原子力規制庁が株式会社コベルコ科研と契約した浸水防止設備（水密扉）に関する
安全研究報告書の誤った記載について

平成30年7月6日
原子力規制庁

不適合報告書

誤記影響の報告

・整理番号 11

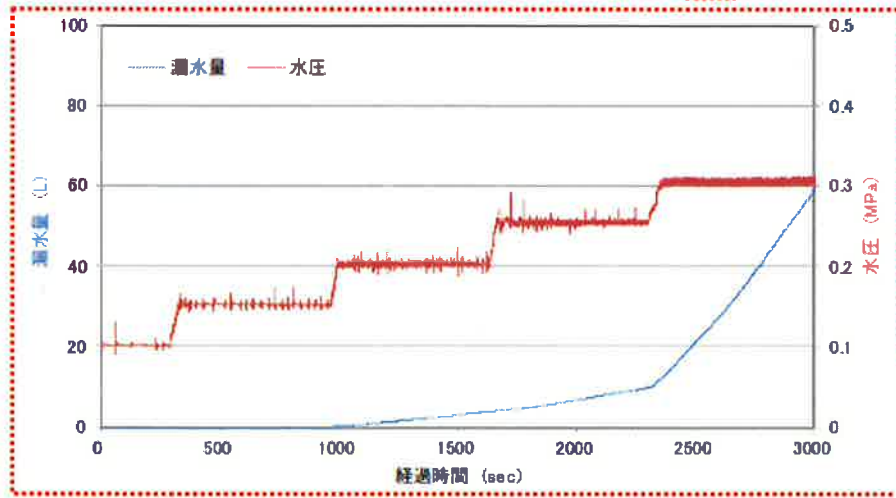
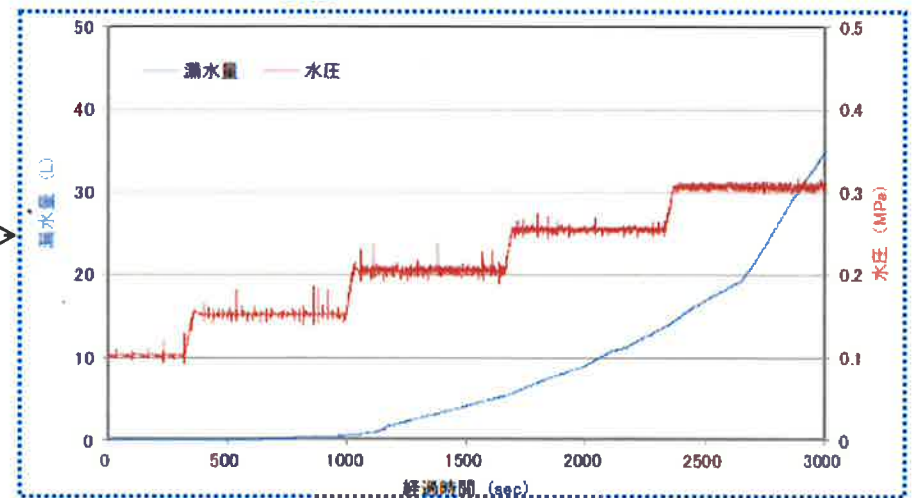
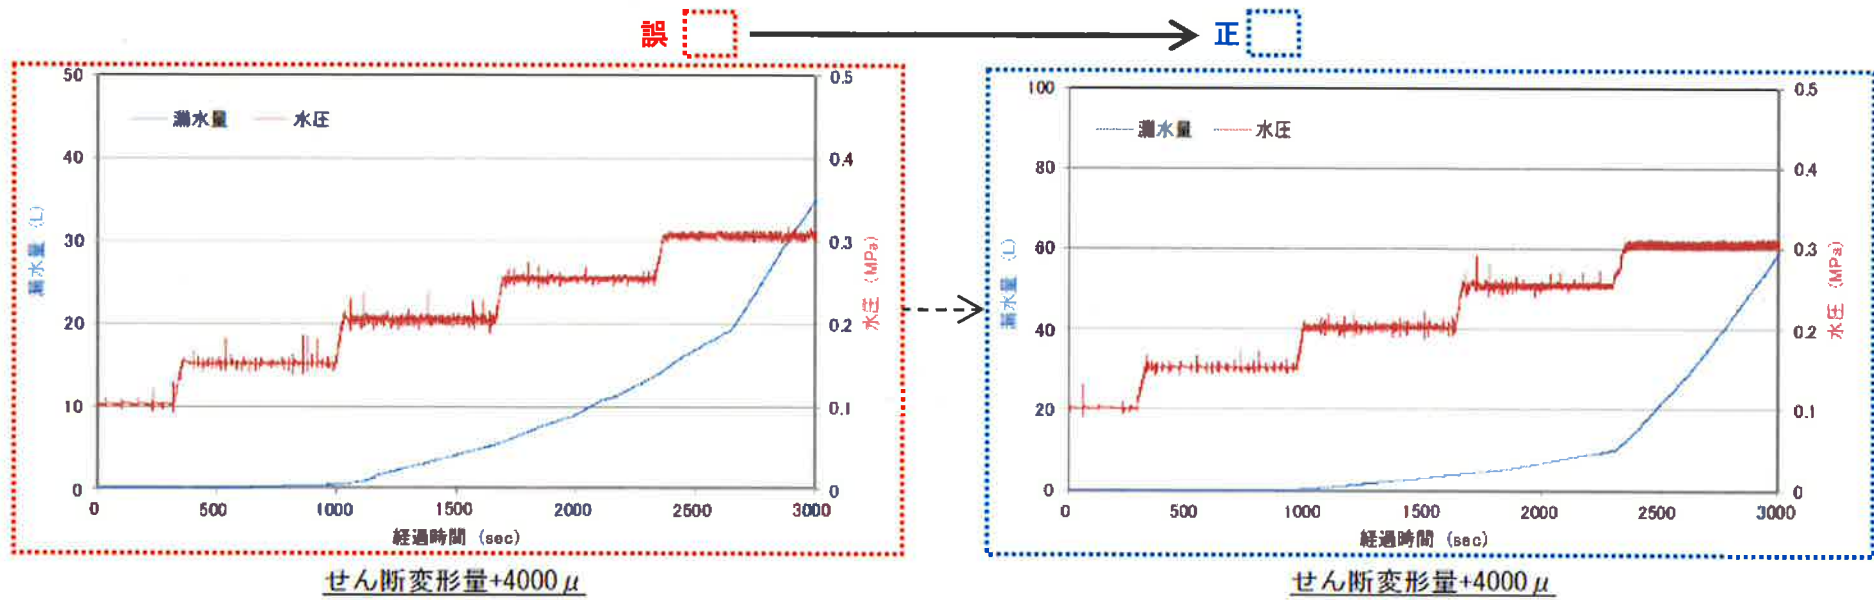
整理番号	頁番号	図表番号	内容	誤	正	調査結果	原因	誤記とした判断理由	本報告書に及ぼす影響	次年度以降の業務に及ぼす影響
11	115	図 4.2.13	せん断変形量+2,000 μ せん断変形量+4,000 μ	+2,000 μ と +4,000 μ が入れ違い	図の入れ替え	元データと報告値に差異	参照範囲の間違い	図を Word に張り付ける作業において、左右を間違った。	図を用いた考察の説明は無く、影響はこの図の中のみである。	平成 27 年度の数値解析業務でパッキンの潰れと漏水開始の状況を説明する資料として使われている。

・整理番号 5

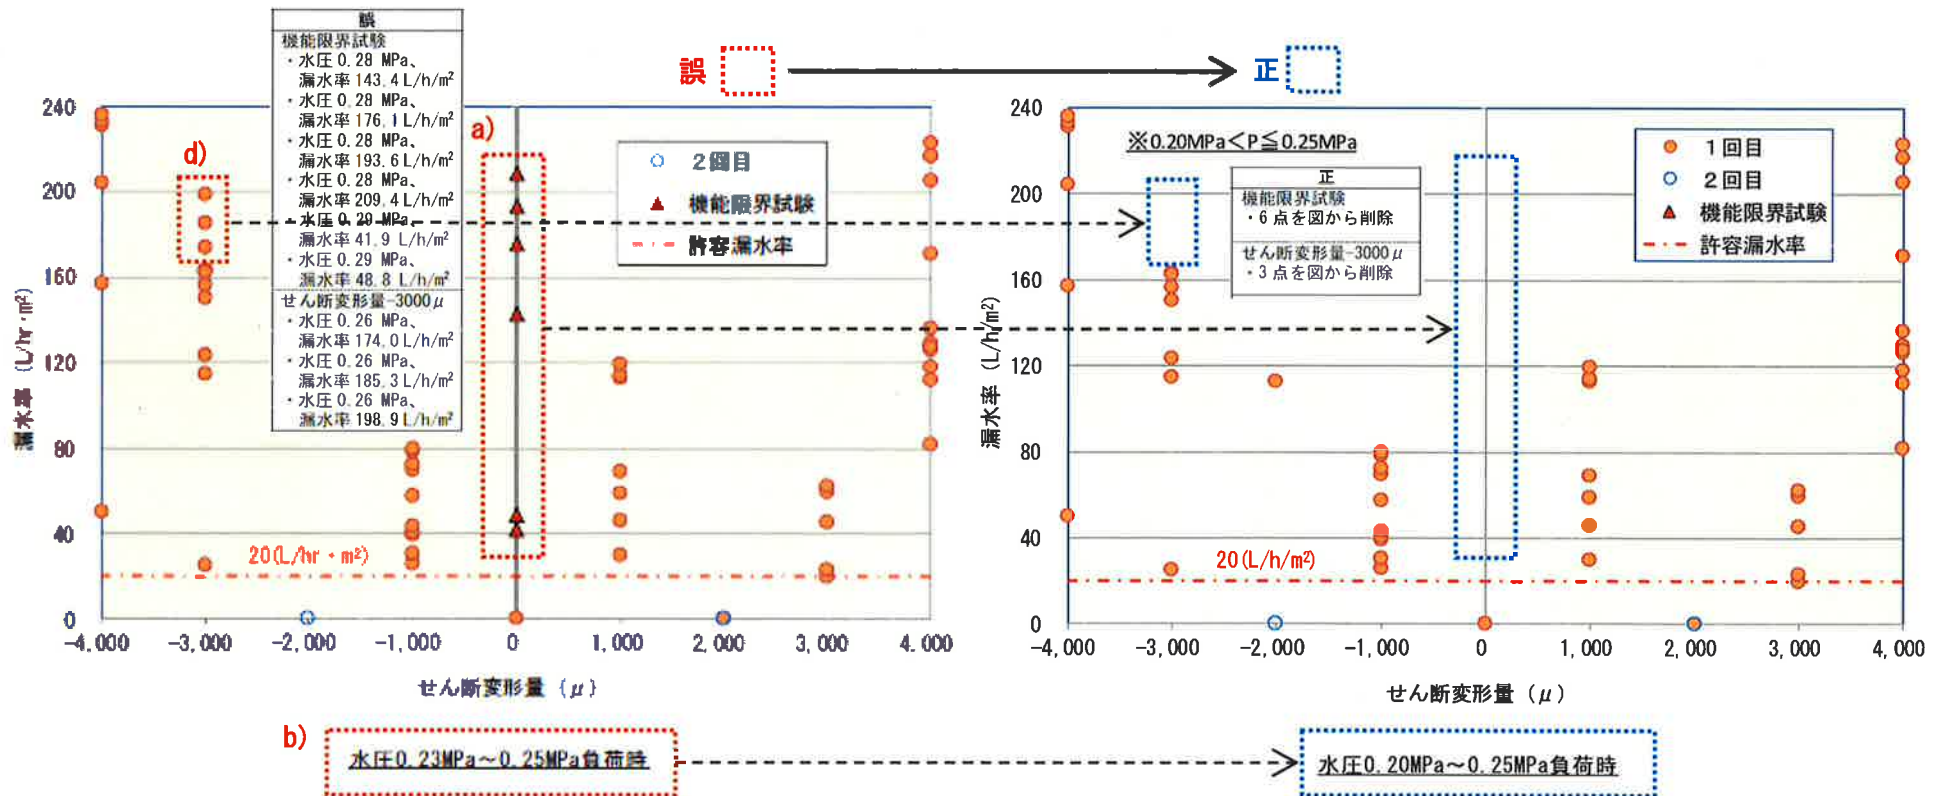
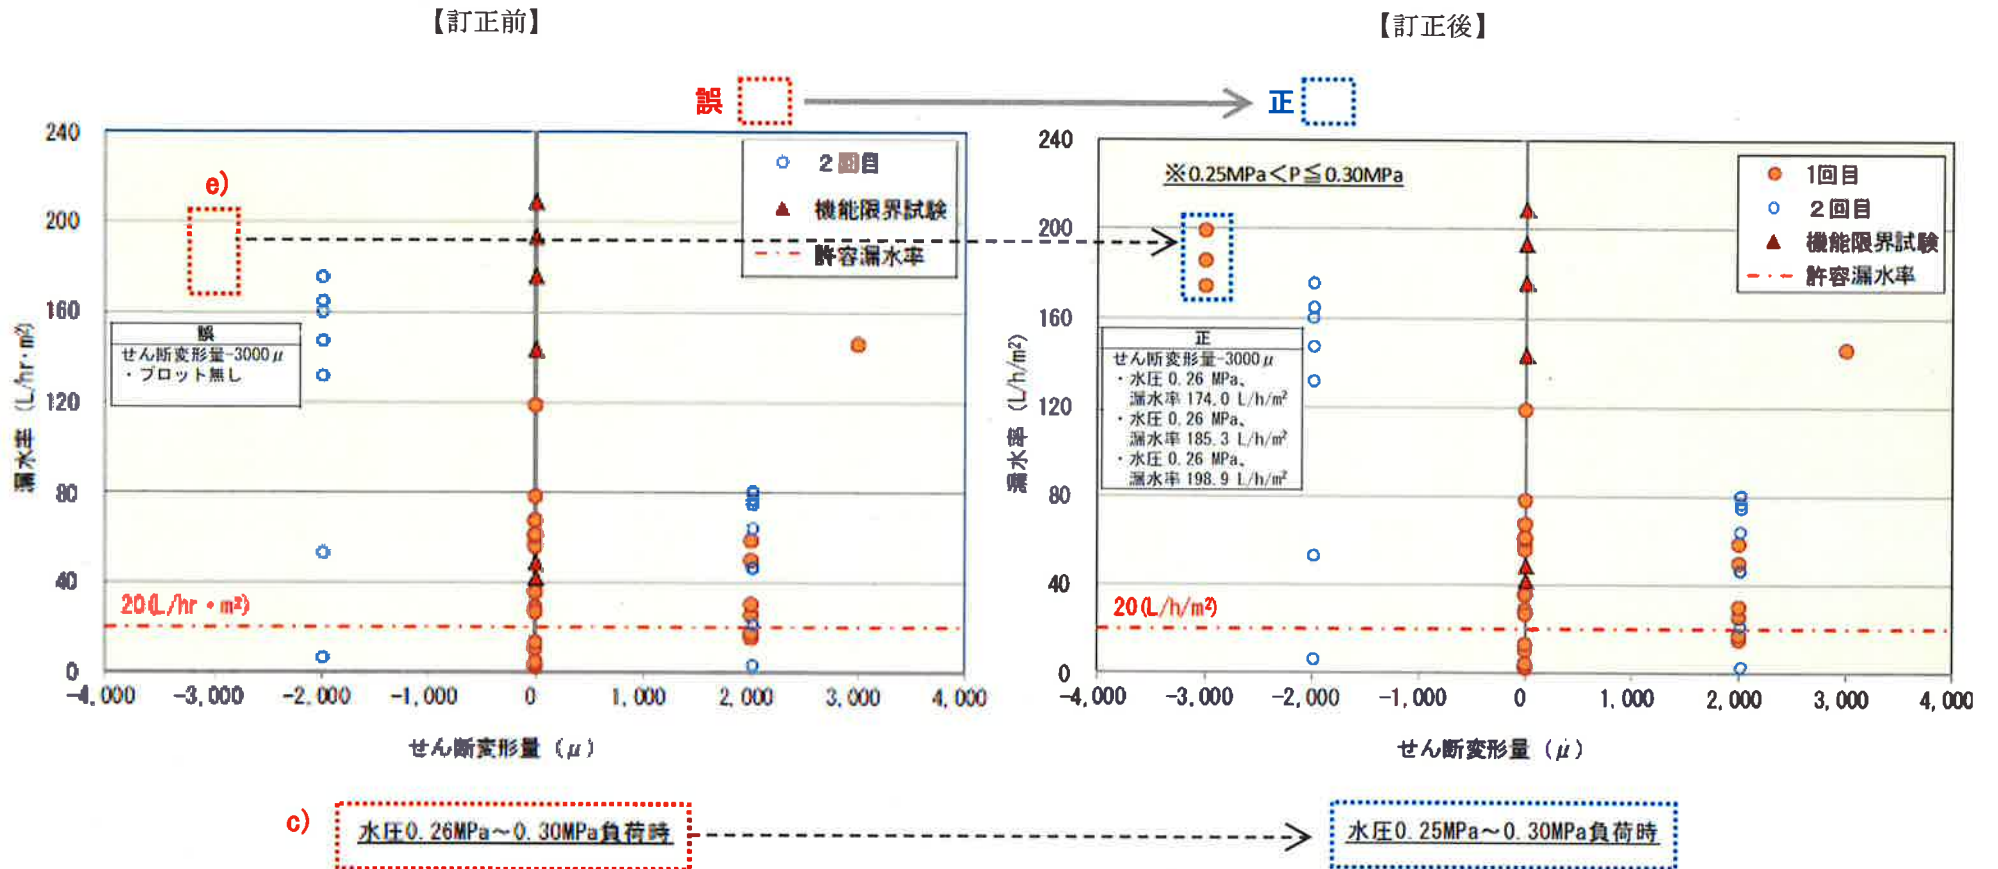
整理番号	頁番号	図表番号	内容	誤	正	調査結果	原因	誤記とした判断理由	本報告書に及ぼす影響	次年度以降の業務に及ぼす影響
5	91	図 4.2.1	a) サブタイトル 水圧 0.23MPa ~ 0.25MPa 負荷時	機能限界試験の水圧 0.28MPa のプロット 4 点と水圧 0.29MPa のプロット 2 点 水圧 0.28 MPa、 漏水率 143.4 L/h/m ² 水圧 0.28 MPa、 漏水率 176.1 L/h/m ² 水圧 0.28 MPa、 漏水率 193.6 L/h/m ² 水圧 0.28 MPa、 漏水率 209.4 L/h/m ² 水圧 0.29 MPa、 漏水率 41.9 L/h/m ² 水圧 0.29 MPa、 漏水率 48.8 L/h/m ²	図から削除	水圧 0.28MPa および 0.29MPa を描画する場 所が間違っている	図作成の位置の 間違い	0.20~0.25MPa のデータをグ ラフプロット用に選択してコピ ーする際に、0.28 MPa と 0.29 MPa のデータを誤ってコピー した。	図 4.2.1 のグラフでは、水 圧と漏水率の関係を示して いる。水圧範囲の設定は グラフのプロットが重な らないように範囲を選択 した。プロットミスによる 評価の影響はこの図だけ であるとする。	影響は無いと考える。

b) サブタイトル 水圧 0.23MPa ~ 0.25MPa 負荷時	サブタイトル 水圧 0.23MPa ~ 0.25MPa 負荷時	サブタイトル 水圧 0.20MPa ~ 0.25MPa 負荷時					
			c) サブタイトル 水圧 0.26MPa ~ 0.30MPa 負荷時	サブタイトル 水圧 0.26MPa ~ 0.30MPa 負荷時	サブタイトル 水圧 0.25MPa ~ 0.30MPa 負荷時

d) サブタイトル 水圧 0.23MPa ~ 0.25MPa 負荷時	せん断変形量 3,000 μ の水圧 0.26MPa の プロット 3 点 水圧 0.26 MPa、 漏水率 174.0 L/h/m ² 水圧 0.26 MPa、 漏水率 185.3 L/h/m ² 水圧 0.26 MPa、 漏水率 198.9 L/h/m ²	図から削除

整理 番号	頁 番号	図表番号	内容	誤	正	調査結果	原因	誤記とした判断理由	本報告書に及ぼす影響	次年度以降の業務に 及ぼす影響
5	91	図 4.2.1 (続き)	e) サブタイトル 水 圧 0.26MPa ~ 0.30MPa 負荷時	プロット無し	せん断変形量:3000 μ の水圧 0.26MPa の 3 点をプロット 水圧 0.26 MPa、 漏水率 174.0 L/h/m ² 水圧 0.26 MPa、 漏水率 185.3 L/h/m ² 水圧 0.26 MPa、 漏水率 198.9 L/h/m ²	水圧 0.26MPa を描画す る場所が間違っている	図作成の位置の 間違い	0.26~0.30MPa のデータをグ ラフプロット用に選択してコピ ーする際に 0.26 MPa のデー タを誤ってコピーした。	図 4.2.1 のグラフでは、水 圧と漏水量の関係を示し ている。水圧範囲の設定は グラフのプロットが重な らないように範囲を選択 した。プロットミスによる 評価の影響はこの図だけ であると考え。	影響は無いと考 える。

・整理番号 10

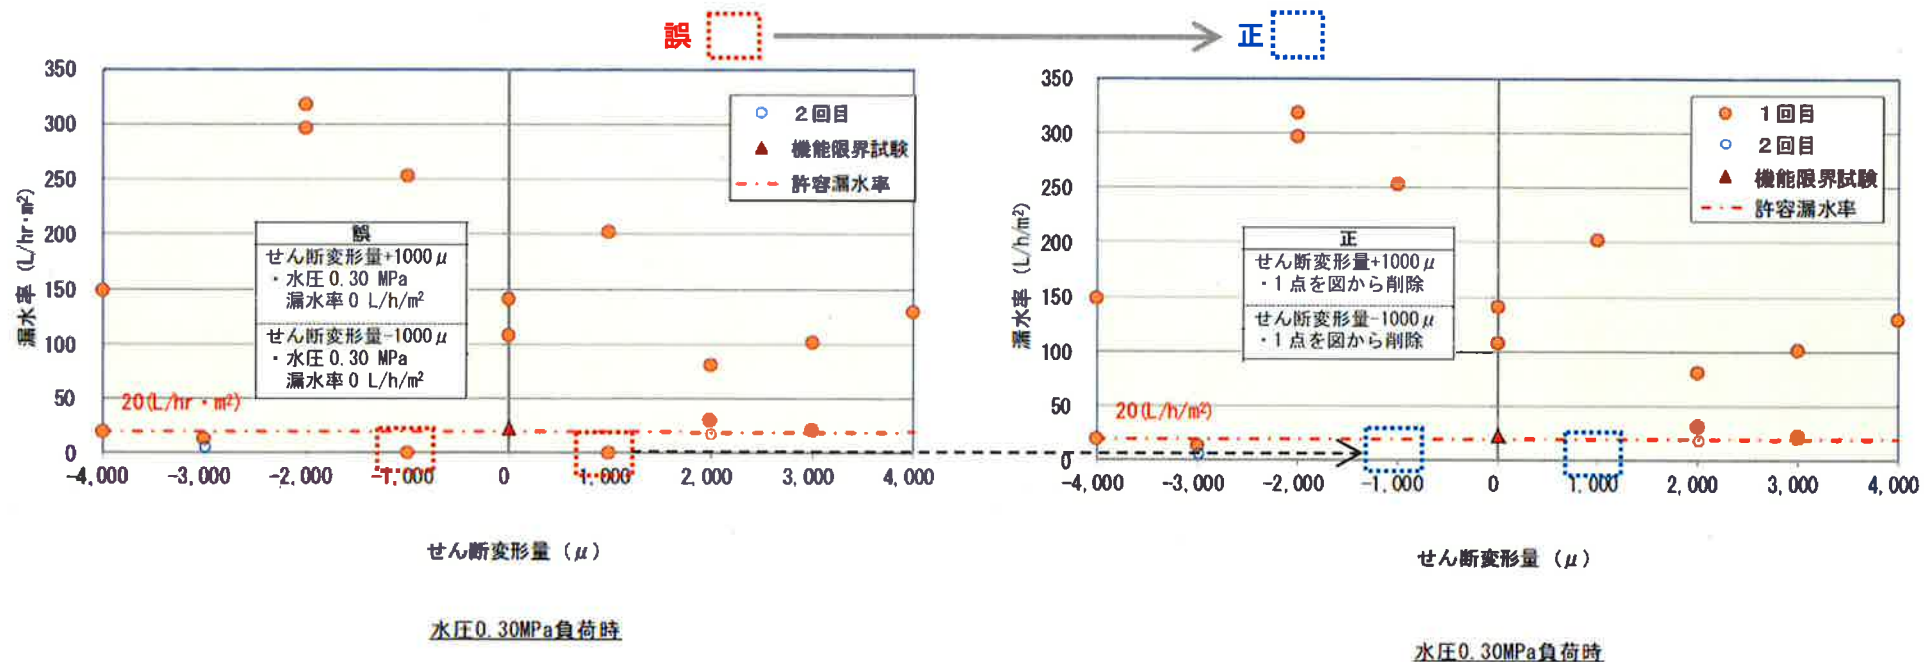
整理番号	頁番号	図表番号	内容	誤	正	調査結果	原因	誤記とした判断理由	本報告書に及ぼす影響	次年度以降の業務に及ぼす影響
10	114	図 4.2.12	水圧 0.30MPa の負荷時	せん断変形量 ±1,000 μ 時の漏水 率 0 L/h/m ² のプロ ットデータが存在	不要のため削除 (漏水が発生してい ないデータを削除)	不要データ記載による作図	データ参照範 囲の間違い	±1,000 μ の漏水が発生してい ないデータを、グラフプロット用 データに誤ってコピーした。	不要なプロットは 0.30MPa 以外のデータ であり、評価すべきデ ータは記載されている ことから、影響はこの 図にとどまると考え る。	影響は無いと考 える。

・整理番号 17

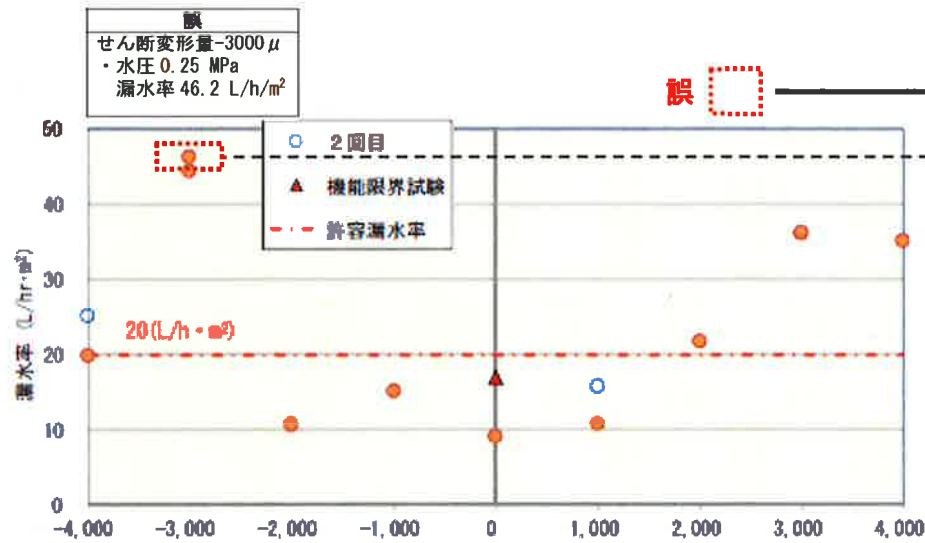
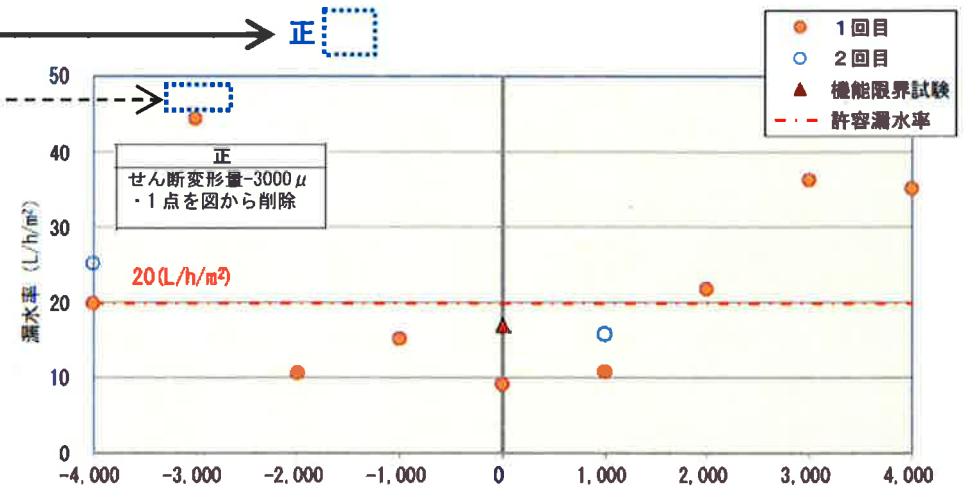
整理番号	頁番号	図表番号	内容	誤	正	調査結果	原因	誤記とした判断理由	本報告書に及ぼす影響	次年度以降の業務に及ぼす影響
17	135	図 4.2.23	水圧 0.25MPa 負荷時の漏水率-せん断変形量図	せん断変形-3,000 μ 、0.25 MPa の漏水率 46.2 L/h/m ² のプロット値	図より削除 (異なる時間帯 2 箇所 で漏水率を計算した。最大値のみを採用する)	最大値と次点のデータをプロットした	不要データの削除忘れ	平衡圧力のみデータをプロットすべきところ、グラフプロット用のデータに漏水直後のデータを誤ってコピーした。	漏水率の最大値評価の影響はこのグラフのみと考える。	影響は無いと考える。
